INA SERVİS BÜLTENİ

Krank Mili Dişlisi

Farklı Dişli Adımlarına Dikkat Edin

Üretici:	Audi Seat Škoda Volkswagen
Model:	
Audi:	A1
Seat:	Alhambra, Toledo
Škoda:	Octavia, Rapid, Yeti
Volkswagen:	Beetle, CC, Eos, Golf, Jetta, Passat, Scirocco, Tiguan
Motor:	1.4 TSI
Parça no.:	559 0154 30 559 0154 31

Resim 1: 559 0154 30/559 0154 31 – Zamanlama zinciri kiti bileşenleri

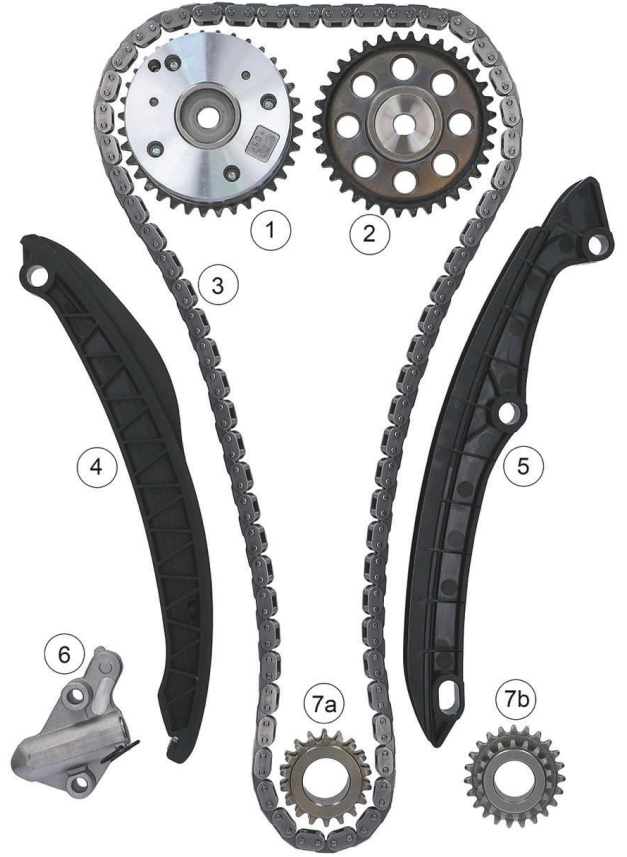
Yukarıda belirtilen motorda zamanlama zinciri sisteminin krank mili dişlisi için dört farklı dişli adımı mevcuttur.

Aşağıdaki düzende kullanılmalıdır:

Sökülmüş durumda krank mili dişlisi	Parça Numarası	Monte edilecek olan krank mili dişlisi
Dişli adımı 18/18	559 0154 30	Dişli adımı 18/18
Dişli adımı 18/19	559 0154 30	Dişli adımı 18/18
Dişli adımı 23/18	559 0154 31	Dişli adımı 23/18
Dişli adımı 23/19	559 0154 31	Dişli adımı 23/18

18/19 veya 23/19 diş adımlı bir dişli krank milinden sökülürse, ilgili zamanlama zinciri kiti (sf. 1'deki tabloya bakınız) monte edilirken zamanlama zinciri sisteminin TÜM bileşenleri değiştirilmelidir. Aksi halde motor çalışırken, değiştirilen diş sayısı zamanlama ayarlarını değiştirecektir.

Resim 2: 559 0154 30/559 0154 31 - Zamanlama zinciri kiti ek parçaları

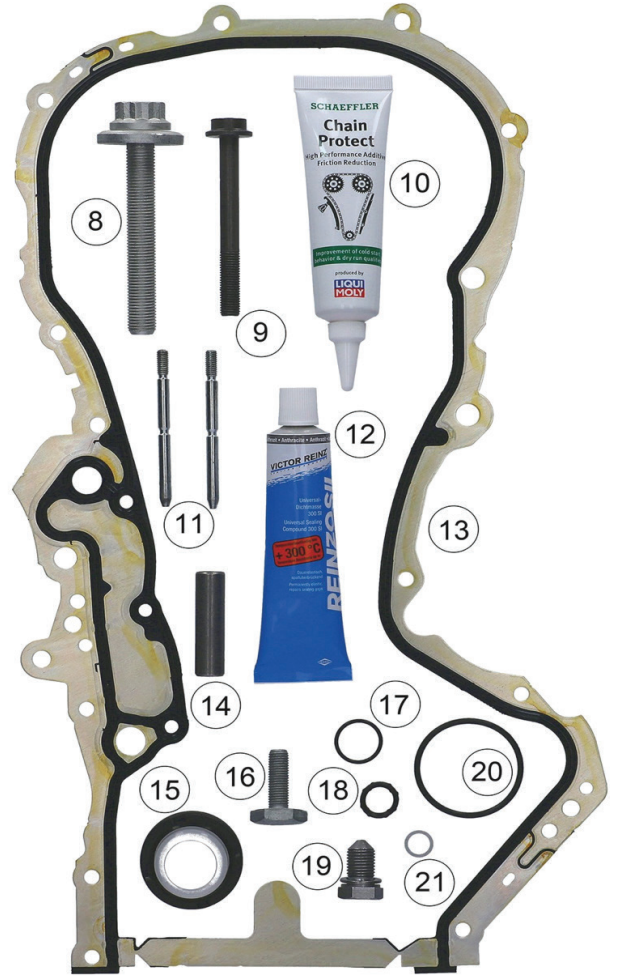
Ayrıca, CAXA motor kodlu bazı motorlarda, yağ pompası dişli zincirle değil, makara zincirle tahrik edilir. Bu durumda, yağ pompasının tahrik zinciri, zincir gergisi ve zincir makarası da değiştirilmelidir.

Kam mili zamanlayıcısı için vida, sol yönde dönen yivleri bulunan genişletme vidasıdır ve yalnızca bir kez kullanılabilir. Araç üreticisinin montaj talimatlarına uyun.

Zamanlama sistemi muhafazasını ve yağ karterini monte etmek için montaj yardımcısı olarak, her iki zamanlama zinciri kitinde kılavuz pimleri mevcuttur. Bunları sırasıyla silindir kapağına ve silindir bloğuna vidalayın.
